บทที่ 1

1.1 ความเป็นมาของโครงการ

โครงการโรงไฟฟ้าหินกอง (ต่อไปนี้จะเรียกว่า “โครงการ”) ของบริษัท หินกองเพาเวอร์ จำกัด (ต่อไปนี้จะเรียกว่า “บริษัท”) ตั้งอยู่ที่หมู่ที่ 5 ตำบลหินกอง อำเภอเมืองราชบุรี จังหวัดราชบุรี เป็นโรงไฟฟ้าพลังความร้อนร่วม ซึ่งใช้ก๊าซธรรมชาติเป็นเชื้อเพลิงหลักและในกรณีฉุกเฉินใช้น้ำมันดีเซลเป็นเชื้อเพลิงเสริม มีกำลังการผลิตติดตั้งสูงสุด (Installed Capacity) 1,540 เมกะวัตต์ กำลังผลิตไฟฟ้าสูงสุด (Gross capacity) 1,520 เมกะวัตต์ และกำลังผลิตสุทธิ (Net capacity) 1,400 เมกะวัตต์ ซึ่งเป็นปริมาณไฟฟ้าที่จ่ายเข้าระบบโครงข่ายของการไฟฟ้าฝ่ายผลิตแห่งประเทศไทย (กฟผ.) ตามสัญญาซื้อขายไฟฟ้า โดยบริษัทฯ ได้นำเสนอรายงานการประเมินผลกระทบสิ่งแวดล้อมโครงการโรงไฟฟ้าหินกองต่อสำนักงานนโยบายและแผนทรัพยากรธรรมชาติและสิ่งแวดล้อม (สผ.) และได้รับการพิจารณาเห็นชอบจากคณะกรรมการผู้ชำนาญการพิจารณารายงานการวิเคราะห์ผลกระทบสิ่งแวดล้อม ตามหนังสือเลขที่ ทส 1010.7/9896 ลงวันที่ 29 กรกฎาคม พ.ศ. 2563 แสดงดังภาคผนวก 1-1 และต่อมาโครงการได้ขอปรับปรุงแผนปฏิบัติการด้านสังคม เศรษฐกิจ และการมีส่วนร่วมของประชาชน ในมาตรการป้องกันและแก้ไขผลกระทบสิ่งแวดล้อม และมาตรการติดตามตรวจสอบผลกระทบสิ่งแวดล้อมในส่วนขององค์ประกอบของคณะผู้ตรวจการสิ่งแวดล้อมในระยะดำเนินการ โดยเสนอต่อสผ. และคณะกรรมการผู้ชำนาญการฯ มีมติให้ความเห็น

รูปที่ 2.6.1-2 ผังแสดงตำแหน่งระบบป้องกันอัคคีภัย ภายหลังการเปลี่ยนแปลงฯ

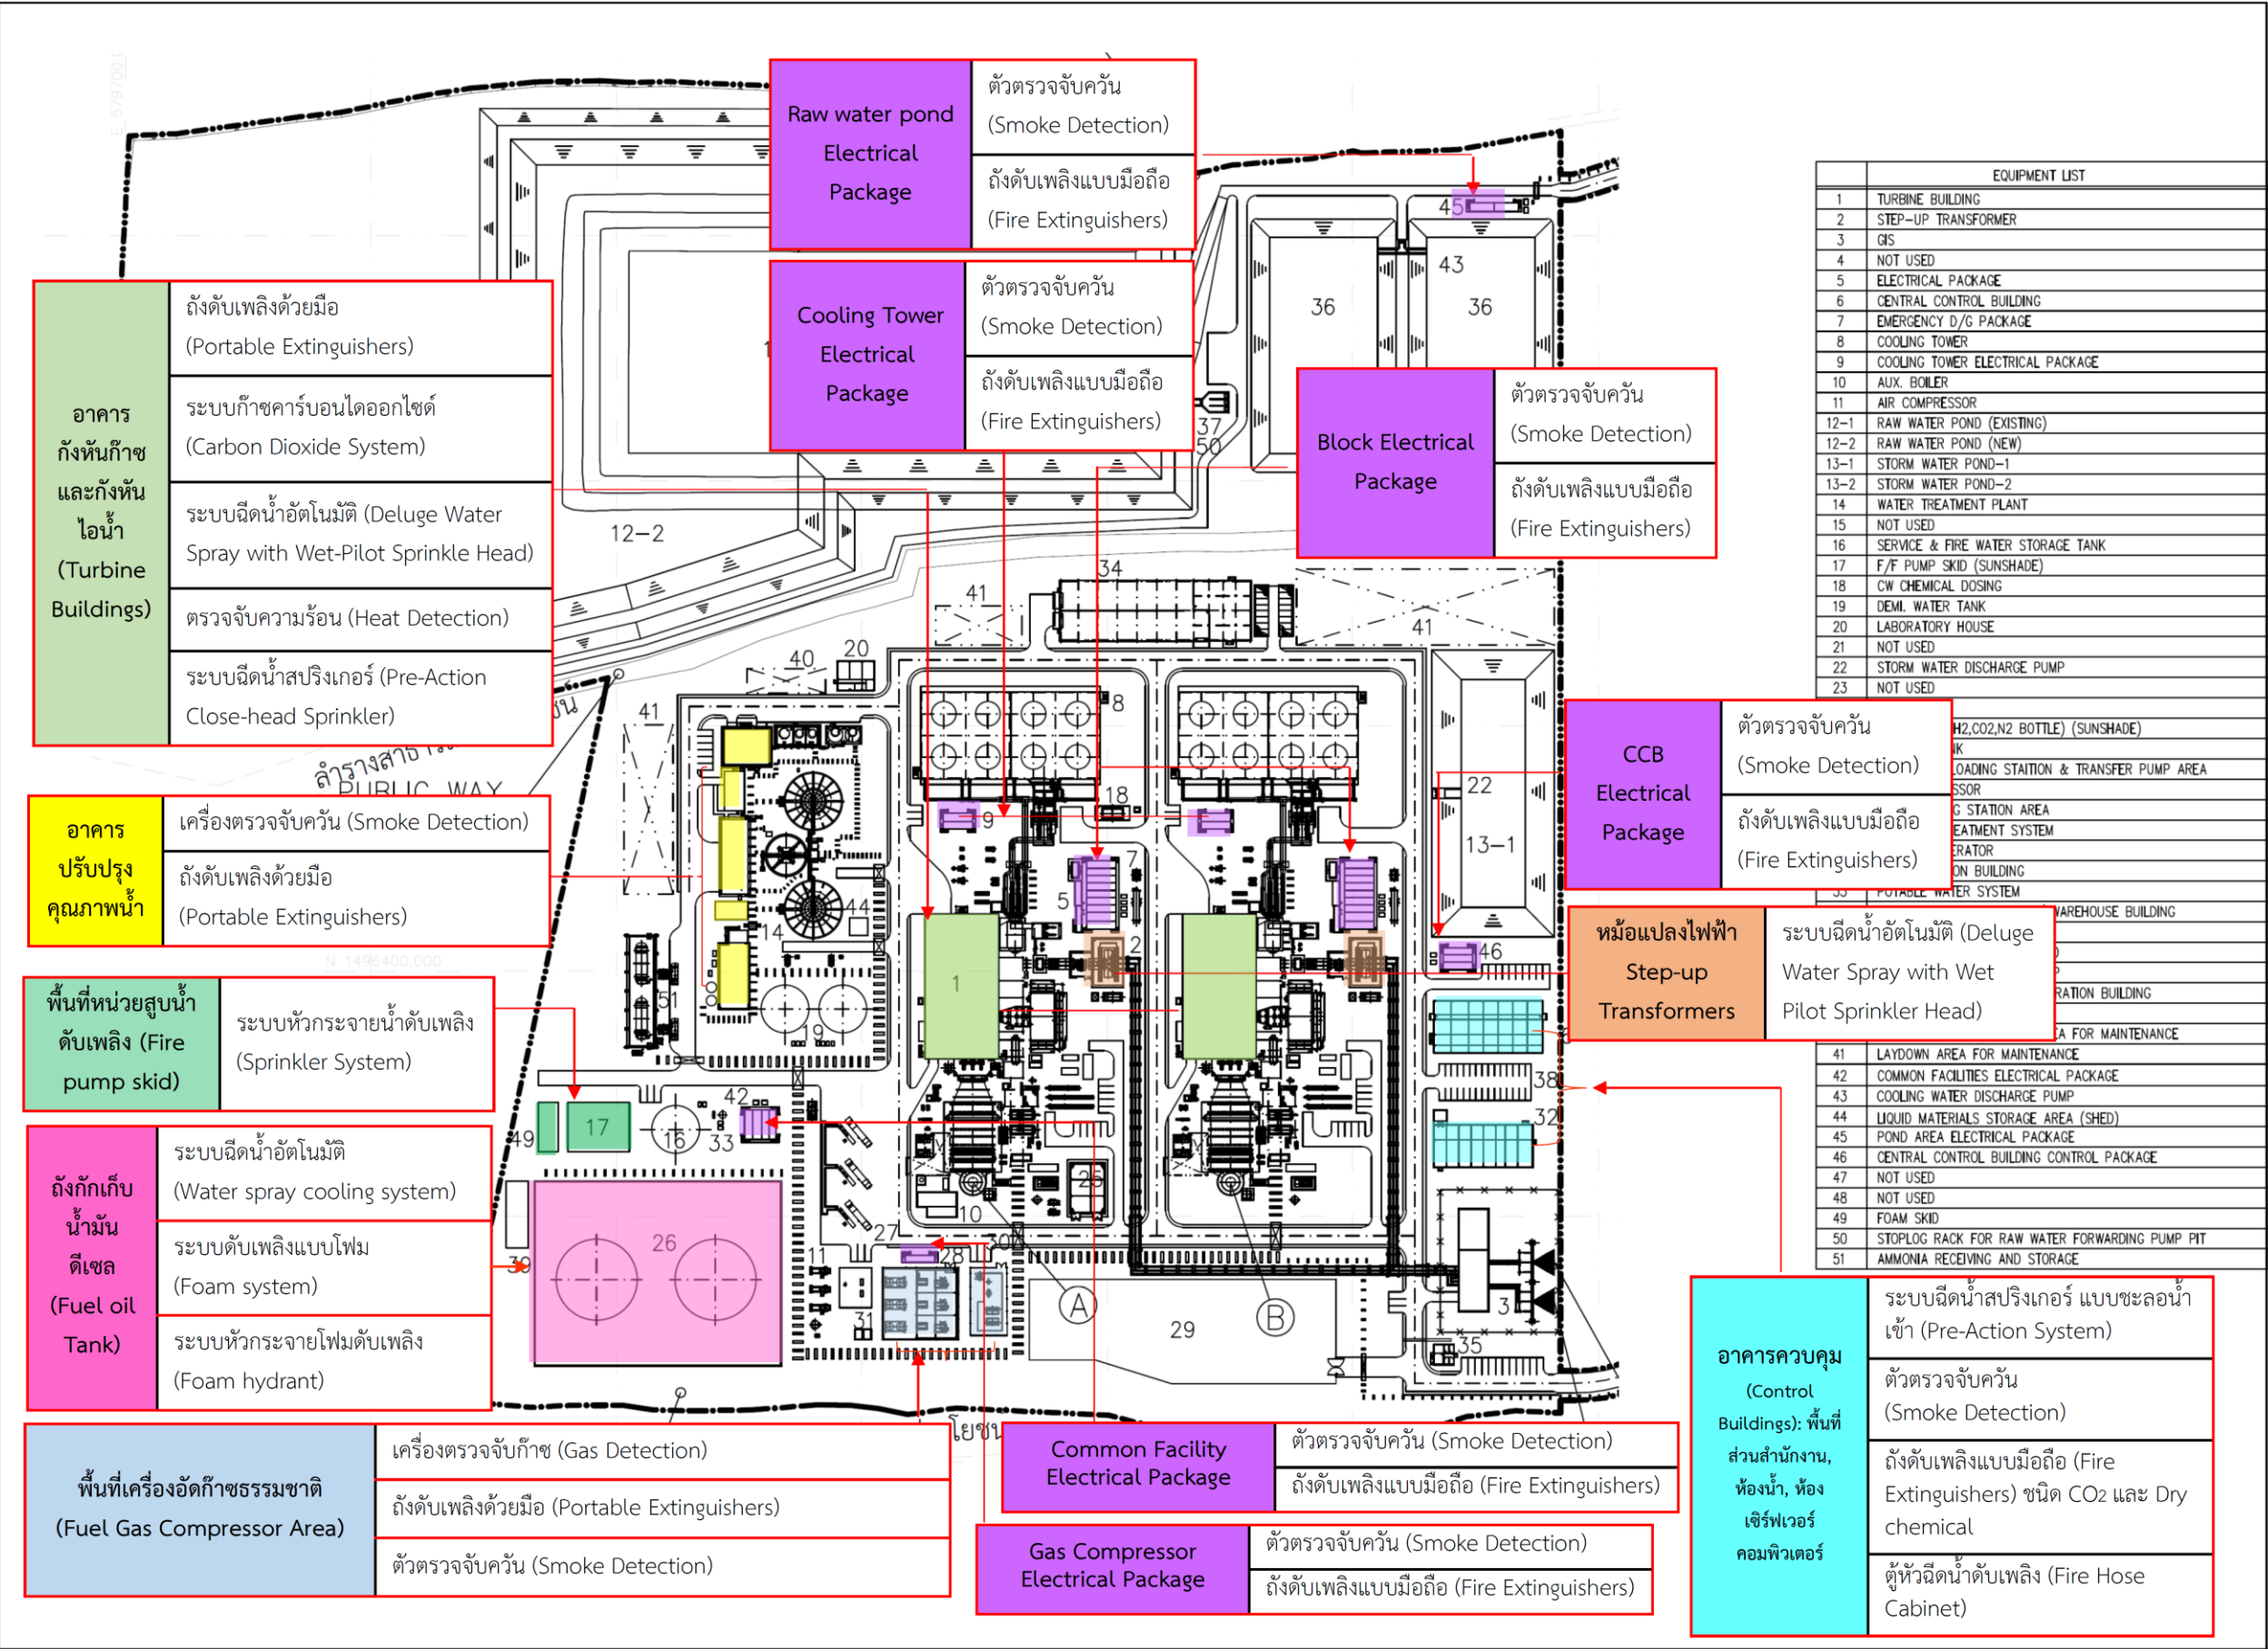
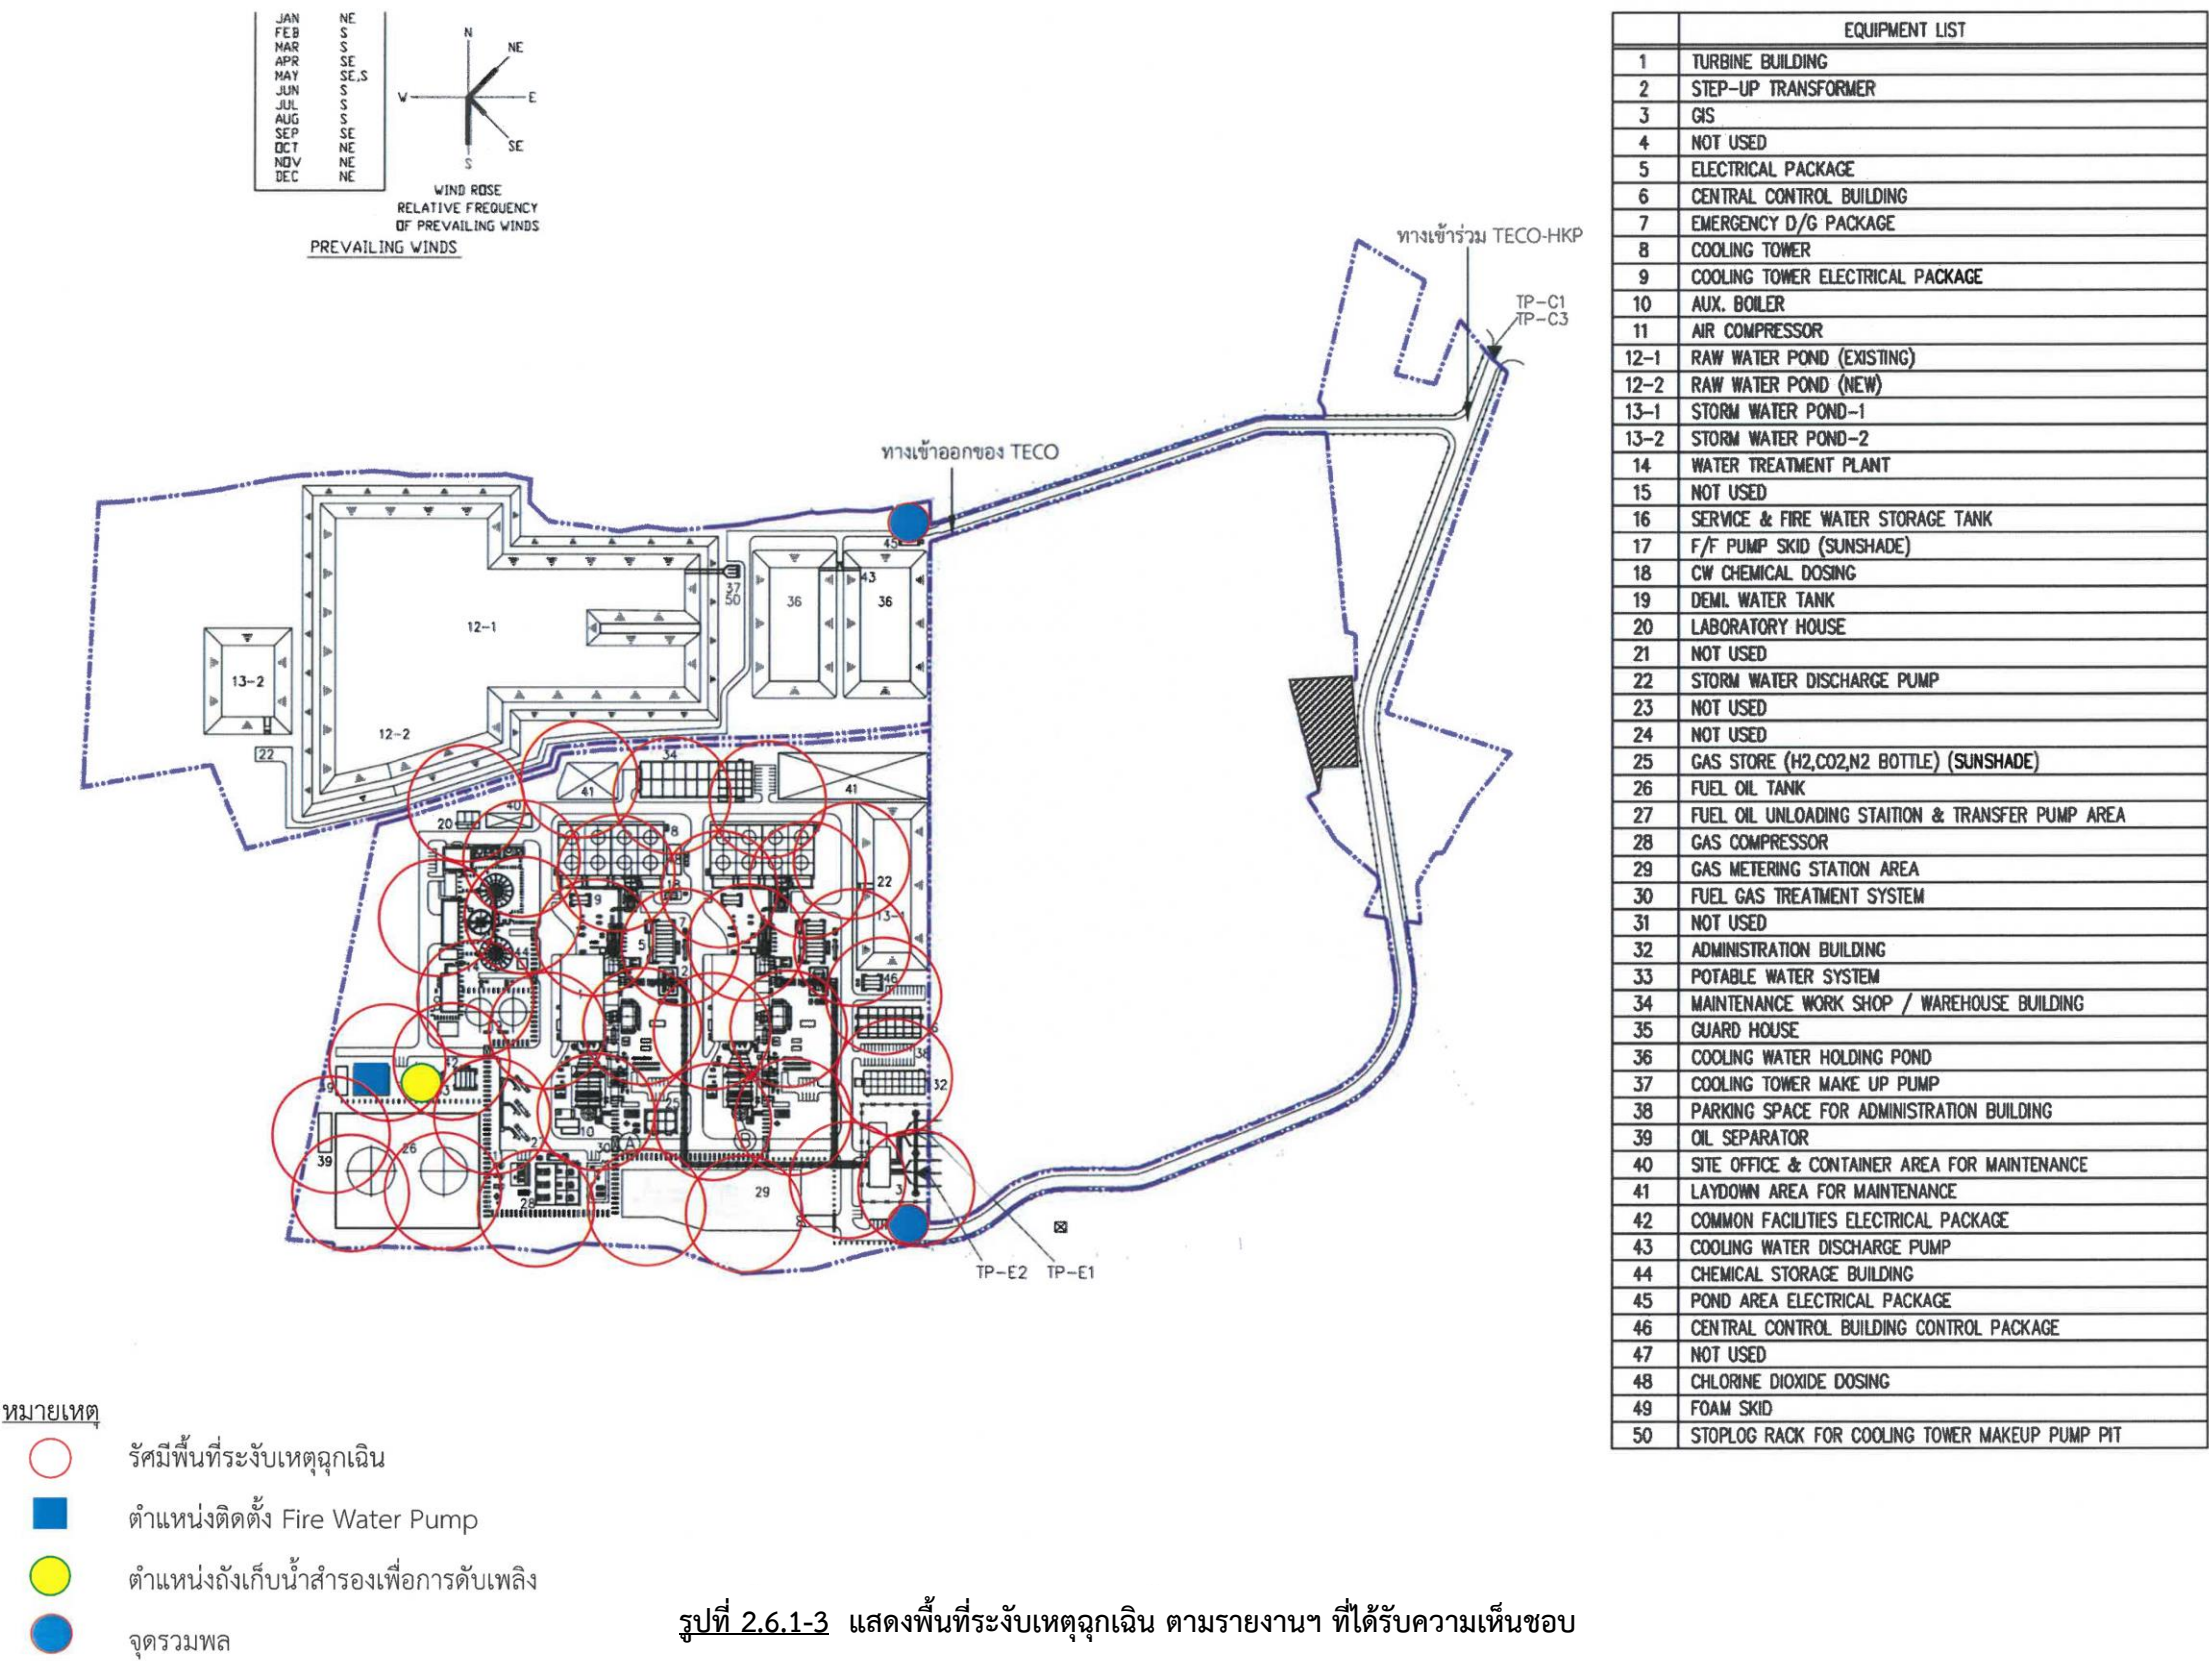
- <u>Block Electrical Package</u>			
- ตัวตรวจจับควัน (Smoke Detector)	- 2 ชุด/หน่วยผลิต	- 31 ชุด/หน่วยผลิต	- เปลี่ยนแปลง
- ตู้จ่ายน้ำดับเพลิงในอาคาร (Fire Hose Cabinet)	- 2 ชุด/ชั้น	- ยกเลิก	- ยกเลิก เพื่อความปลอดภัยของระบบไฟฟ้า

- <u>ตู้จ่ายน้ำดับเพลิงในอาคาร (Fire Hose Cabinet)</u>	- 1	ชุด/ห้อง	- ยกเลิก		- ยกเลิก เพื่อความปลอดภัยของระบบไฟฟ้า
ระบบปรับปรุงคุณภาพน้ำ (Water Treatment Control House)
